BDG-ZP.2610.20.2018.GI

Dotyczy: postępowania o udzielenie zamówienia publicznego prowadzonego w trybie przetargu nieograniczonego pod nazwą: **Rozbudowa oprogramowania systemowego sieci stacji referencyjnych ASG-EUPOS.**

WYJAŚNIENIA I ZMIANA TREŚCI SPECYFIKACJI
ISTOTNYCH WARUNKÓW ZAMÓWIENIA

Zasada działania modułu POZGEO przedstawiona jest na poniższym diagramie:

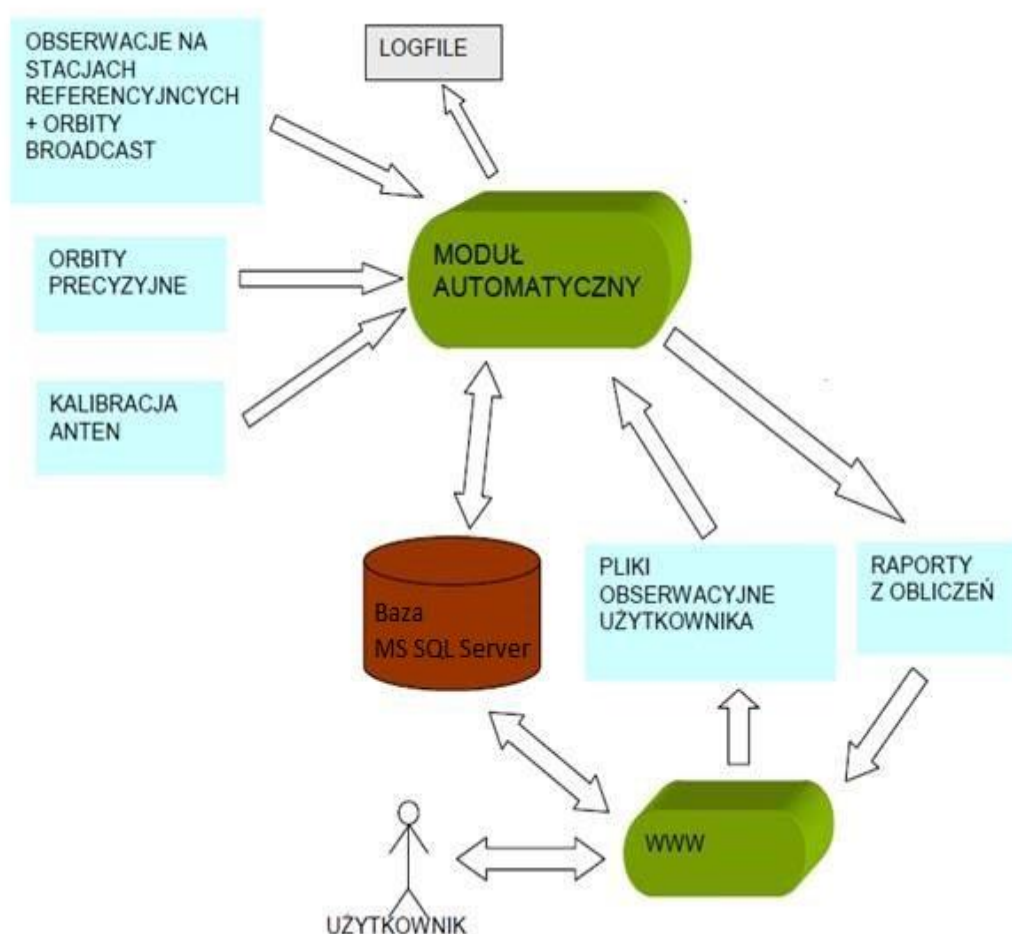
Pytanie: a) Jakie są techniczne wymagania aby umożliwić działanie obecnie używanej usługi POZGEO? Szczegółowy opis aktualnej usługi jest niezbędny do oceny możliwości integracji z naszym rozwiązaniem. Proszę dostarczyć więcej szczegółów.

b) Czy moduł POZGEO stosowany obecnie w rozwiązaniu Zamawiającego do automatycznego obliczania współrzędnych (post-processingu) plików RINEX jest integralną częścią platformy Trimble Pivot Platform?

- a) Moduł serwisu POZGEO działa na odrębnym serwerze, posiada dostęp sieciowy do macierzy dyskowej, na której przechowywane są obserwacje ze stacji referencyjnych, a także do serwera bazy danych. W systemie baz danych oprogramowania Trimble Pivot Platform umieszczona jest dodatkowa baza danych zawierająca tabele potrzebne do pracy modułu POZGEO. Moduł POZGEO nie korzysta z innych tabel dedykowanych dla oprogramowania systemowego, ani oprogramowanie systemowe nie korzysta z tabel POZGEO. Do prawidłowej pracy modułu POZGEO niezbędne jest wykorzystanie orbit precyzyjnych, które moduł pobiera przez publiczną sieć internet (za pomocą protokołów FTP i HTTP) z serwisów zagranicznych udostępniających te orbity. POZGEO wykorzystuje modele anten zapisane w formacie ANTEX. Oprogramowanie posiada moduł użytkownika, który został wbudowany w stronę internetową serwisów, a który zawiera formularz przeznaczony do wysyłania obserwacji przez użytkownika do modułu oraz pobierania raportów z wykonanych obliczeń.

- b) W obecnym rozwiązaniu serwisu POZGEO aplikacja wykonująca obliczenia jest zainstalowana na odrębnym od oprogramowania systemowego serwerze i może wykonywać obliczenia niezależnie od pracy oprogramowania systemowego. Natomiast moduł POZGEO wykorzystuje bazę danych użytkowników oraz stronę internetową oprogramowania systemowego. Moduł oprogramowania POZGEO jest zamkniętym pakietem oprogramowania, Zamawiający nie dysponuje kodami źródłowymi oprogramowania ani nie posiada praw do jego modyfikacji.
- c) Zgodnie z Pkt. VI.2 Załącznika nr 1 do SIWZ i do wzoru umowy Zamawiający dopuszcza dostarczenie oprogramowania lub moduł oprogramowania realizującego serwis automatycznych obliczeń z obserwacji przesłanych przez użytkowników, o minimalnych parametrach określonych w Tabeli nr 9.
